MRAe

Avis
**sur le projet de centrale photovoltaïque au sol à SAINT-
SARDOS (82)**

N°Saisine : 2024-013279

Avis émis le 17 juin 2024

Figure 2 : Plan de masse du projet (source : étude d'impact)

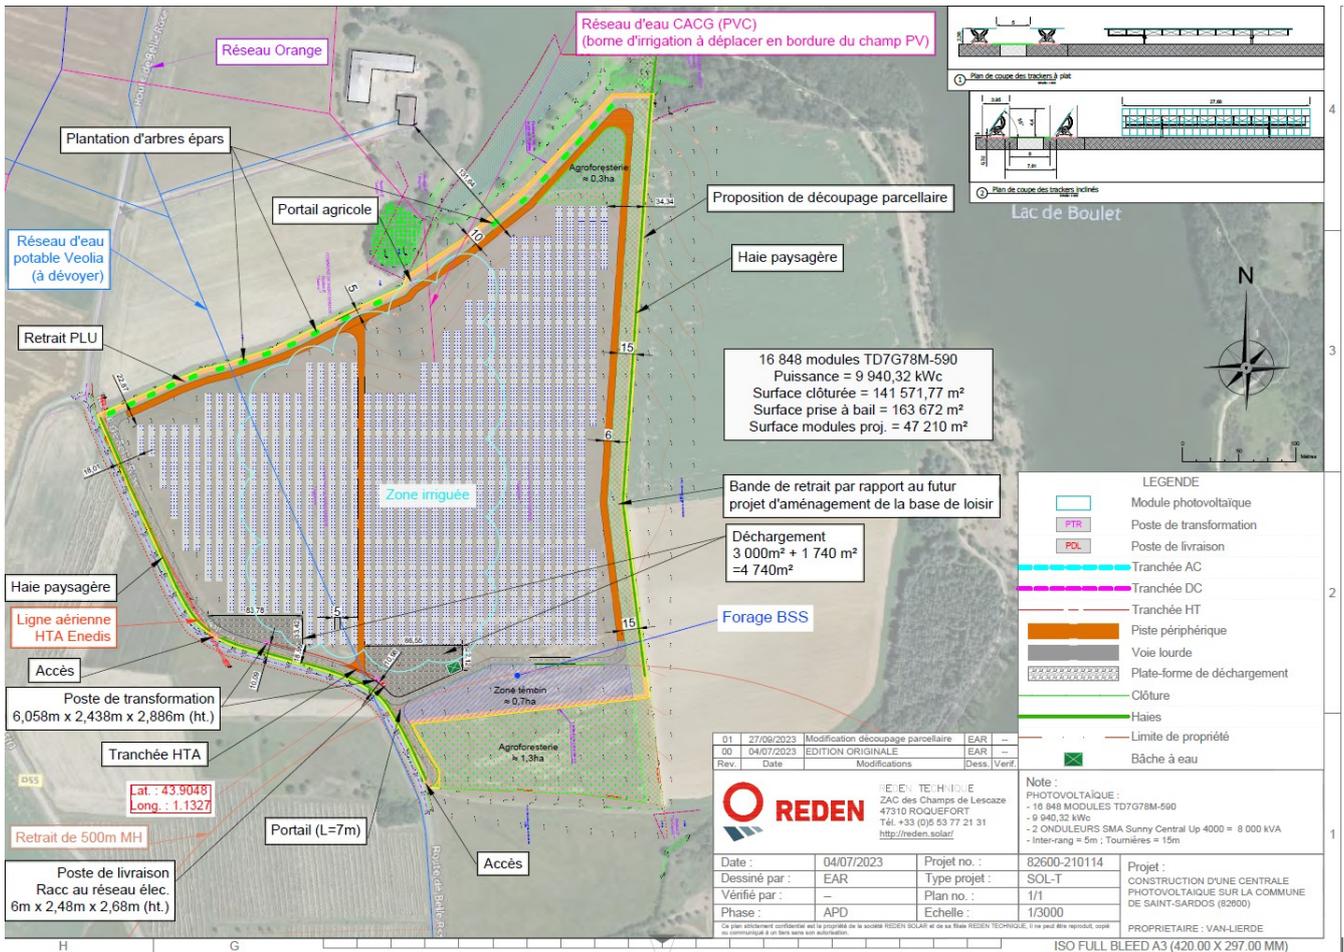
La MRAe recommande de compléter la description du projet « agrivoltaïque » proposé en explicitant le projet agricole envisagé sous les panneaux et à proximité. Une description plus complète des équipements nécessaires à l'exploitation agricole est attendue. Les incidences du projet agricole sur l'environnement et notamment sur les ressources en eau sont à analyser. Selon les résultats de cette analyse, la MRAe recommande d'intégrer les mesures d'évitement, de réduction ou de compensation appropriées.
